**AVIS RELATIF À LA PROTECTION
CONTRE LES EVENTUELS EFFETS NOCIFS ET NUISANCES
PROVOQUÉS PAR LES RAYONNEMENTS NON IONISANTS
GÉNÉRÉS PAR DES ANTENNES ÉMETTRICES STATIONNAIRES**

Commune : LIEGE - Exploitant : PROXIMUS

Référence exploitant : 41STL_00

Rapport n° 1439 / 2024

Figure 2 : Vue en plan des installations d'antennes dans un rayon de 300 mètres autour de l'installation faisant l'objet de la demande d'avis

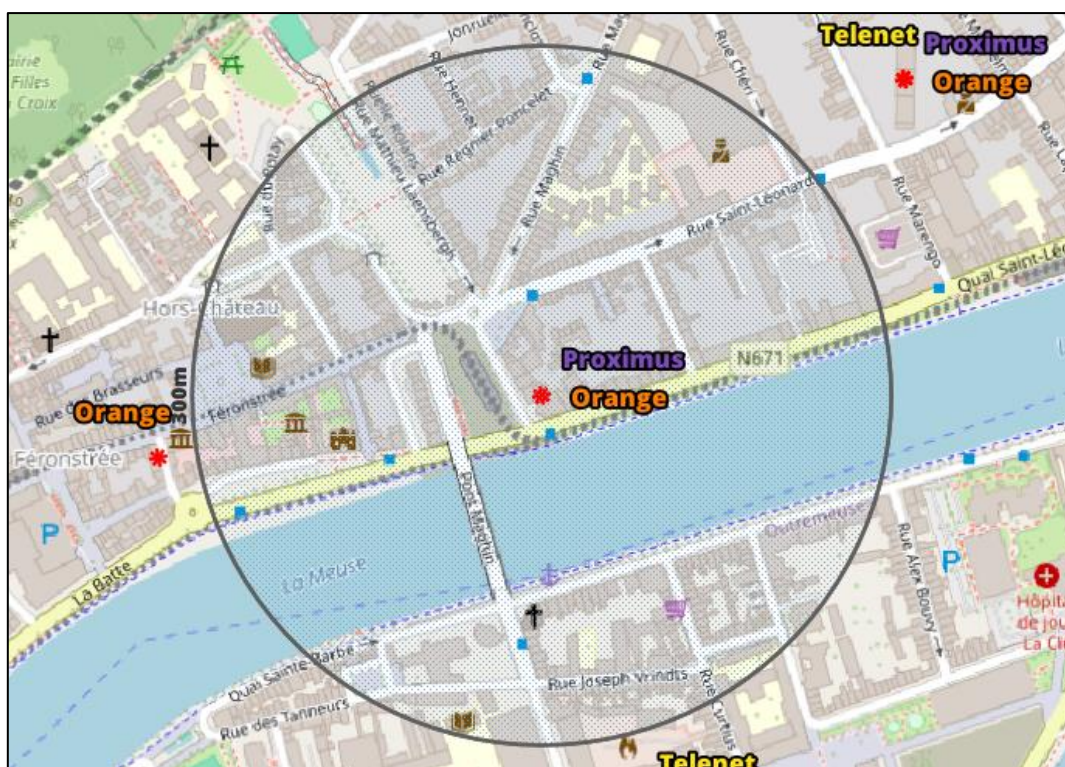
- a) il y a au plus 4 installations d'antennes émettrices stationnaires présentes dans la zone d'évaluation de 300 mètres de rayon représentée dans la figure 2, y inclus l'installation référencée dans le paragraphe 2 : la limite cumulative définie à l'article 4, §2 du décret est nécessairement respectée dans les lieux de séjour à l'intérieur de la zone d'évaluation de 300 mètres de rayon ;

- b) il y a exactement 5 installations d'antennes émettrices stationnaires présentes dans la zone d'évaluation de 300 mètres de rayon représentée dans la figure 2, y inclus l'installation référencée dans le paragraphe 2 et il existe, pour 3 ou 4 de ces installations, un avis attestant le respect de la limite abrogée de 3 V/m : la limite cumulative définie à l'article 4, §2 du décret est nécessairement respectée dans les lieux de séjour à l'intérieur de la zone d'évaluation de 300 mètres de rayon ;

- c) dans tous les autres cas, il a été vérifié que la limite cumulative définie à l'article 4, §2 du décret n'est pas dépassée dans les lieux de séjour sur base du nombre d'installations localisées dans la zone d'évaluation de 300 mètres de rayon représentée dans la figure 2, de leur localisation ainsi que des données inscrites dans la figure 1 et au paragraphe 4 du présent avis et dans les avis attestant le respect de la limite par installation ou de la limite abrogée de 3 V/m relatifs aux autres installations reprises dans la figure 2.

Compte tenu des considérations ci-dessus, il apparaît que l'intensité du rayonnement électromagnétique généré, dans les lieux de séjour situés dans un rayon de 300 mètres autour de l'installation référencée dans le paragraphe 2, par l'ensemble des antennes émettrices stationnaires de l'ensemble des exploitants du même site d'antennes émettrices stationnaires respecte la limite fixée à l'article 4, § 2 du décret.
